瑞泉文苑二期方案变更

设计单位：广州博厦建筑设计研究院有限公司

2#楼 屋面层平面图

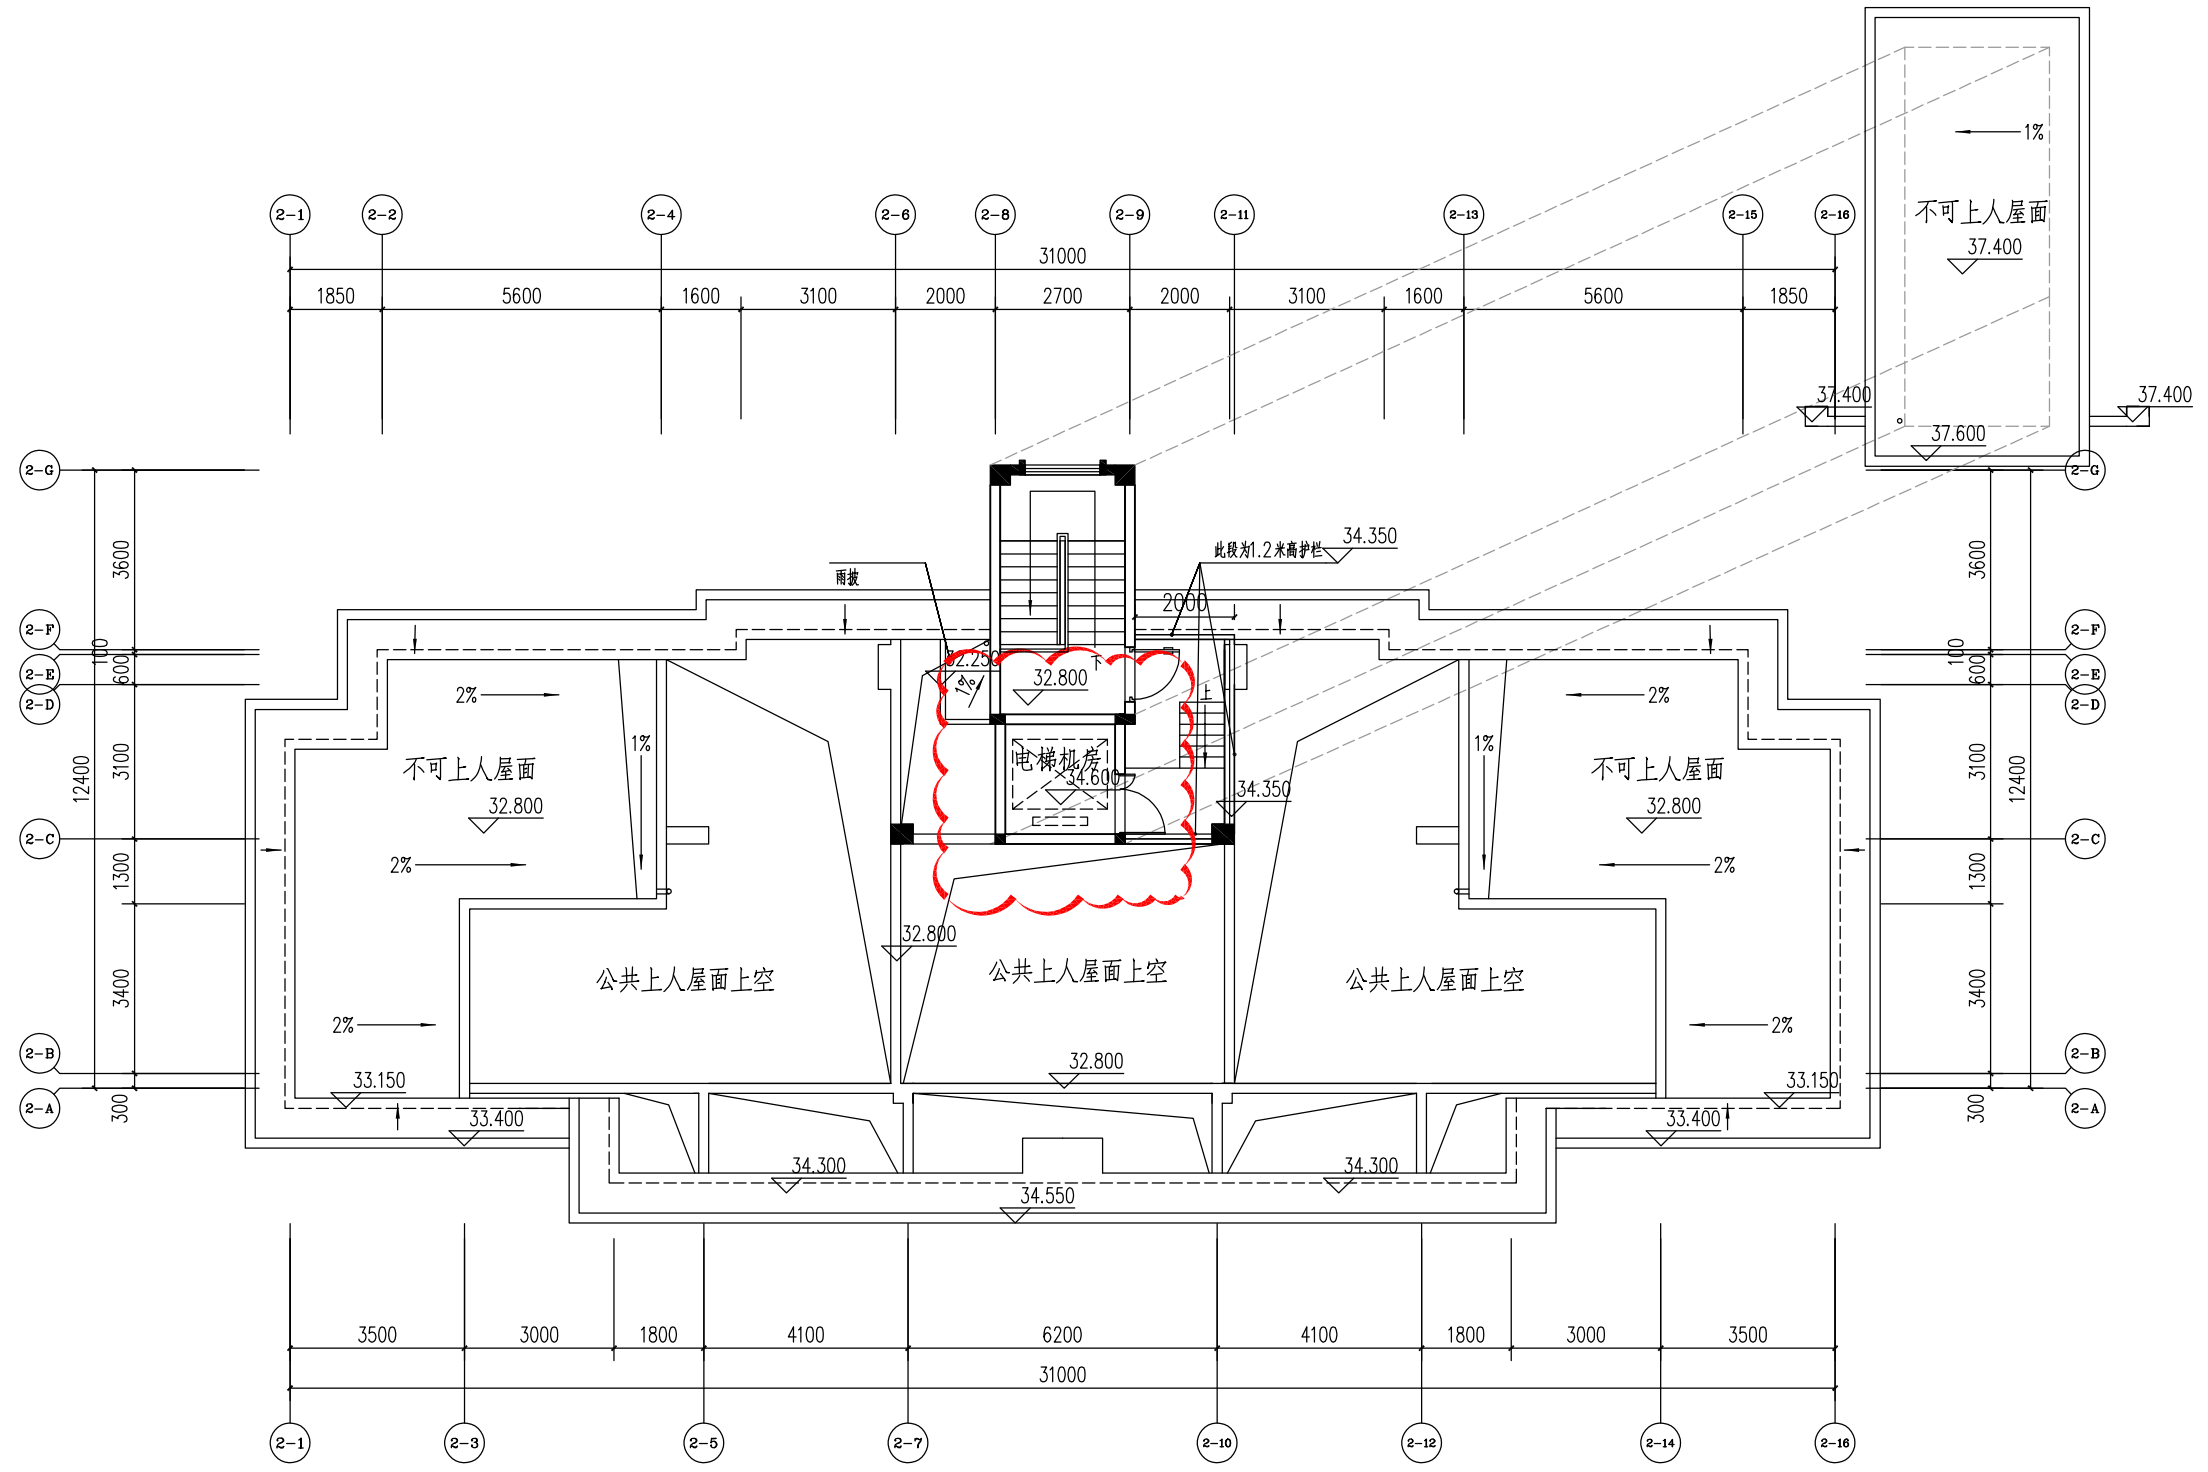
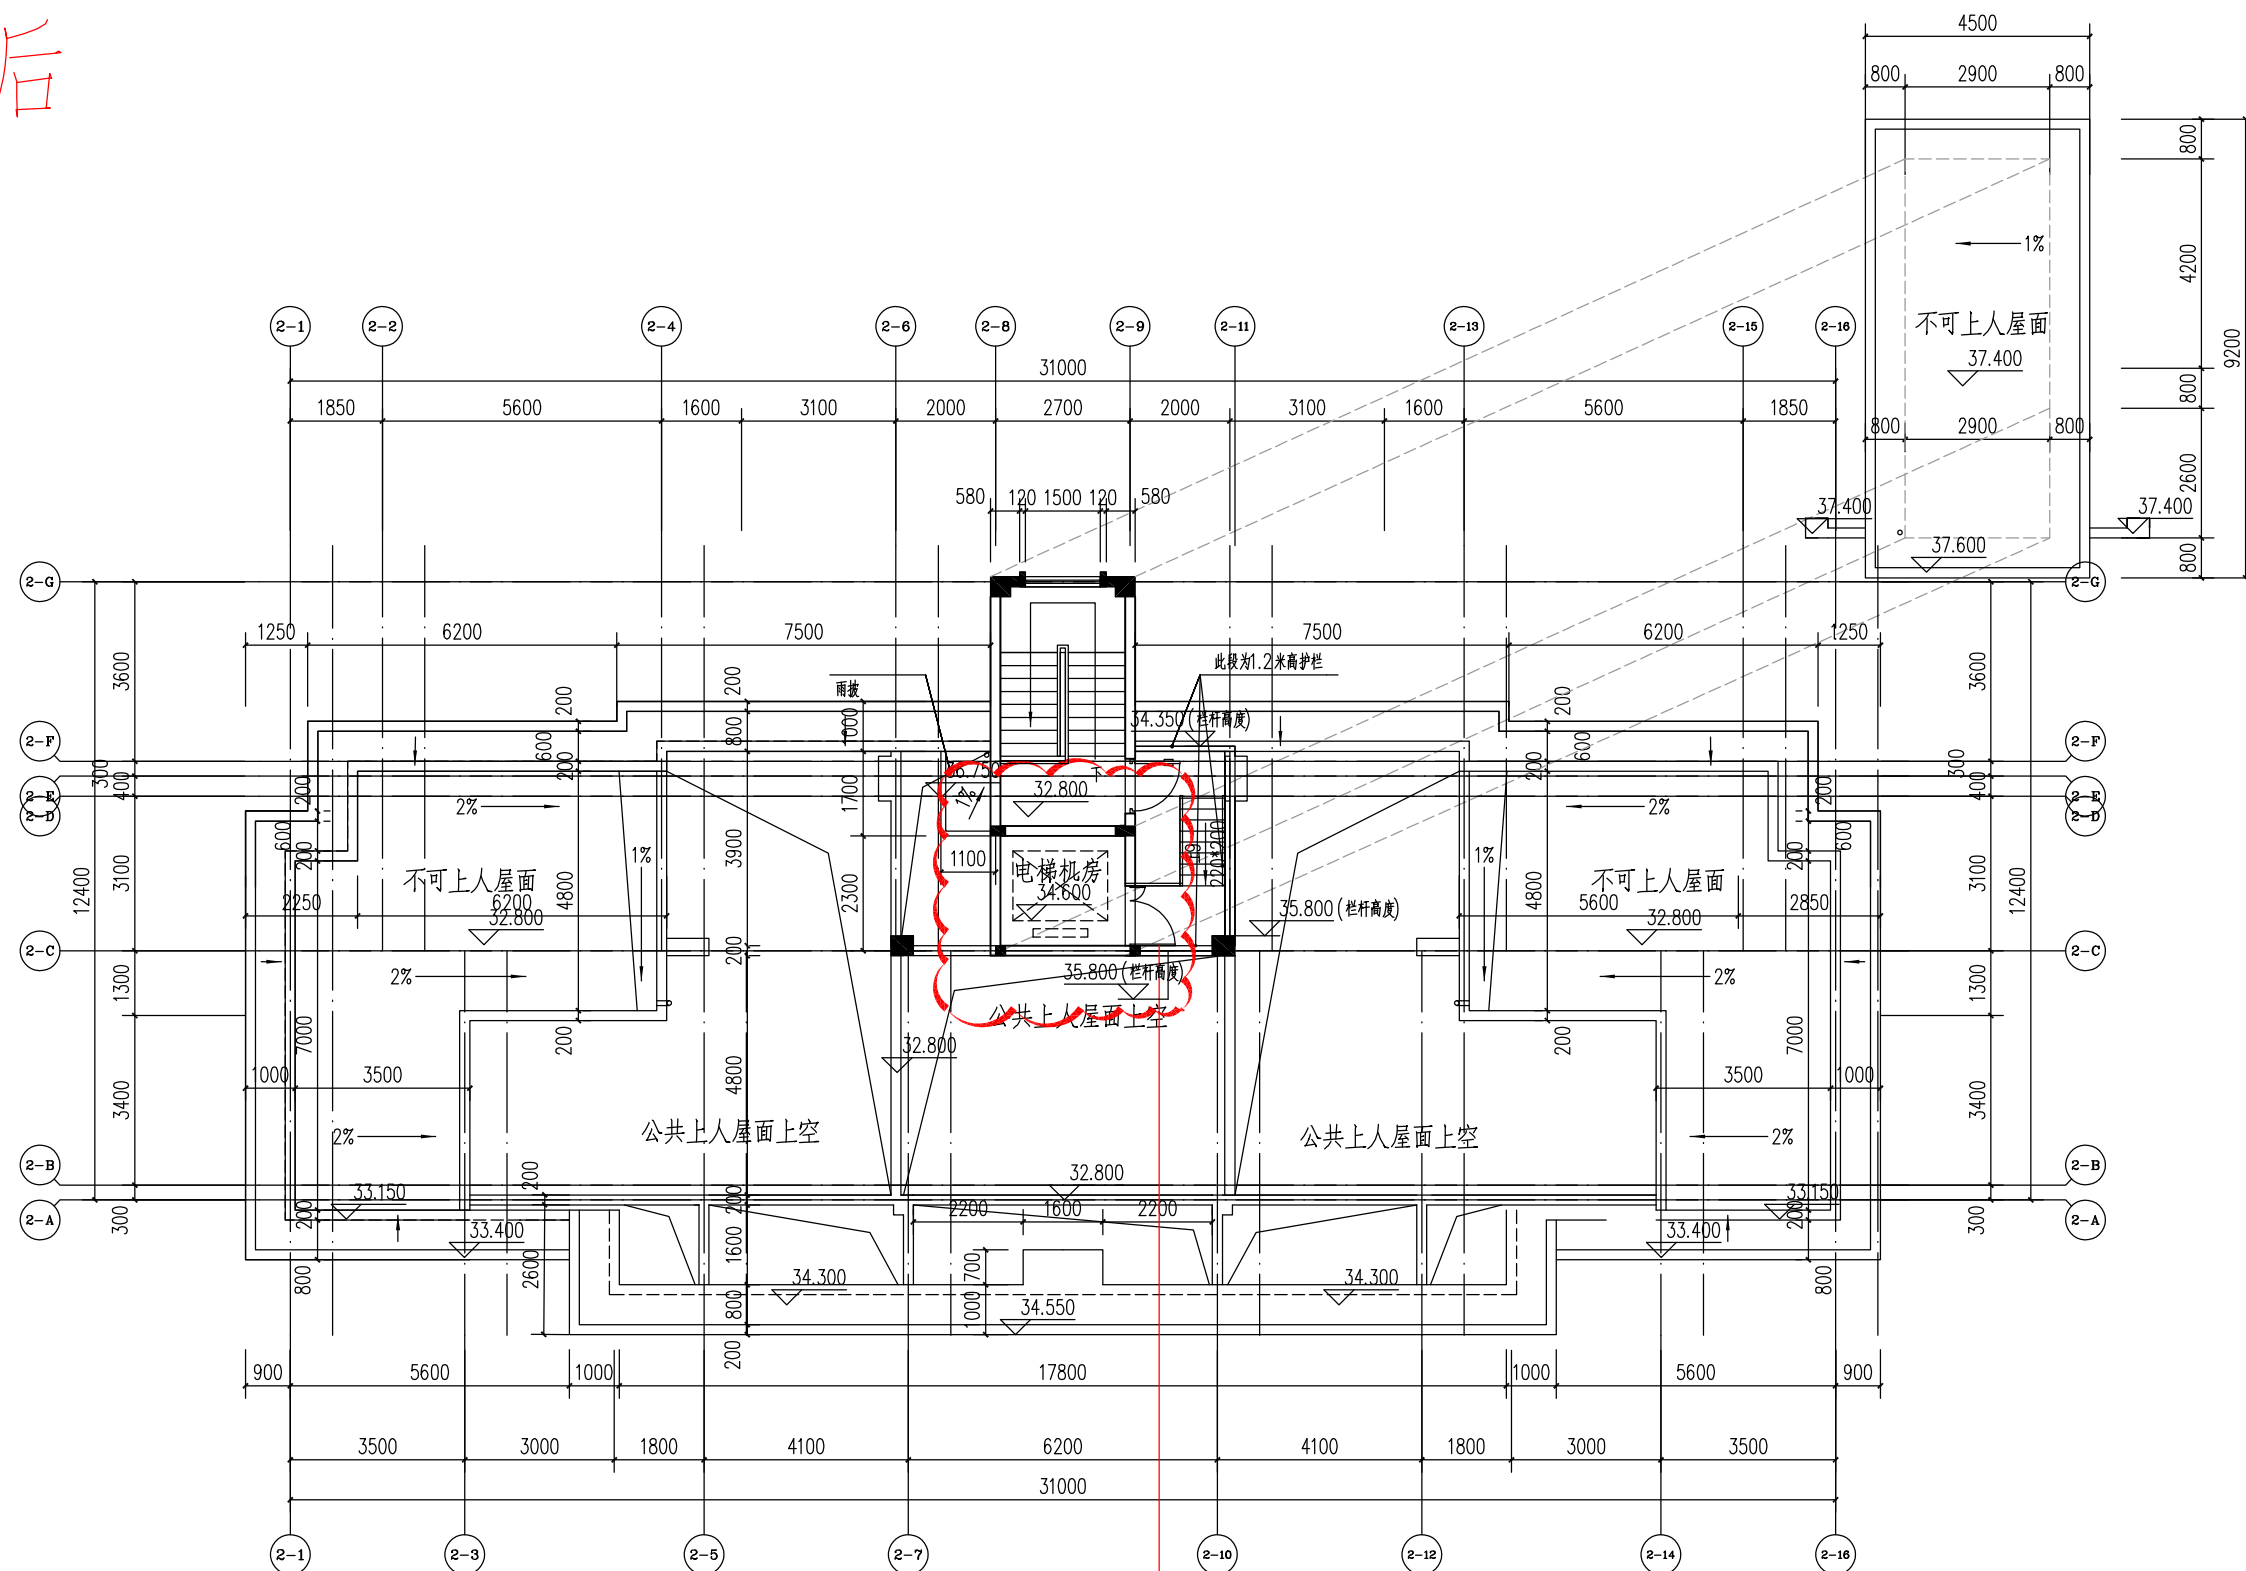
4.图中②-8及②-9轴电梯机房外墙平
